事業変更許可及び整理資料における不適切な記載について

蒸発乾固に関する本文ハ項 影響確認結果 (1/89)

【7.2-14表 分離建屋における蒸発乾固への各対策に係る評価結果】

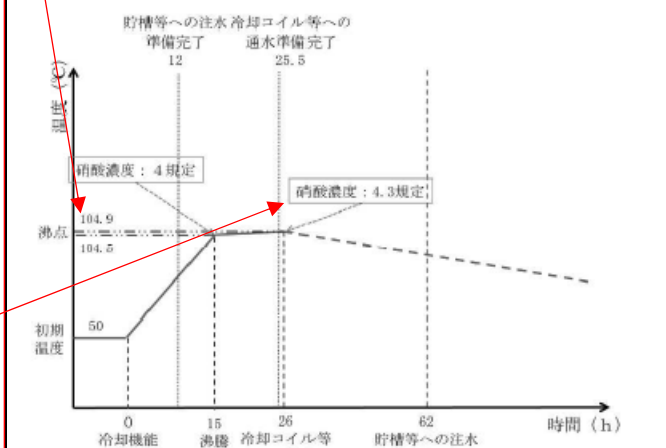
④高レベル廃液濃縮缶のコイル通水除熱評価の間違い
⑤高レベル濃縮廃液貯槽及び高レベル廃液共用貯槽のコイル通水除熱評価の間違い
平衡温度は除熱評価により算出される。

約 83°C (誤) ⇒ 約 85°C (正)

①高レベル廃液濃縮缶の蒸発速度の間違い
冷却コイル等への通水開始時温度は蒸発速度を用いて算出した 70%濃縮時の沸点及び 70%濃縮までにかかる時間を用いて算出される。

104.9°C (誤) ⇒ 105.2°C (正)

【整理資料 補足説明資料 8-9 4368 ページに加筆。青字が正しい数値】

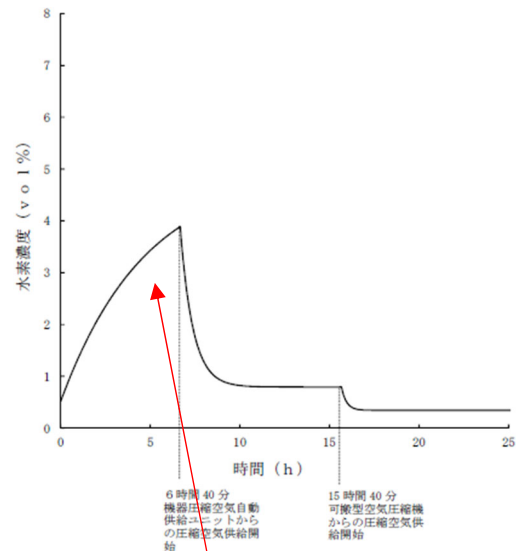
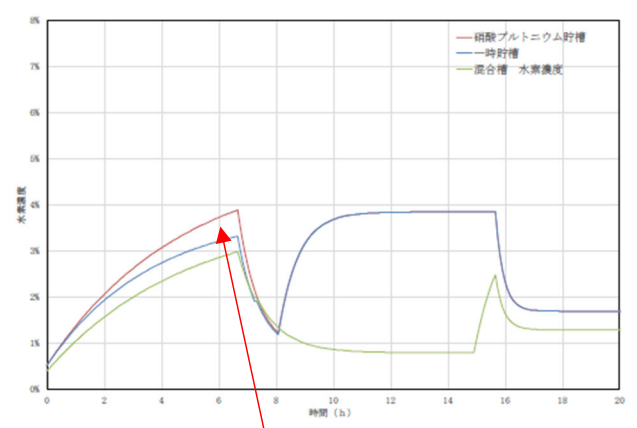
注) 圧縮空気供給開始時間において機器内水素濃度は4 vol%未満のため、時間の影響をしない
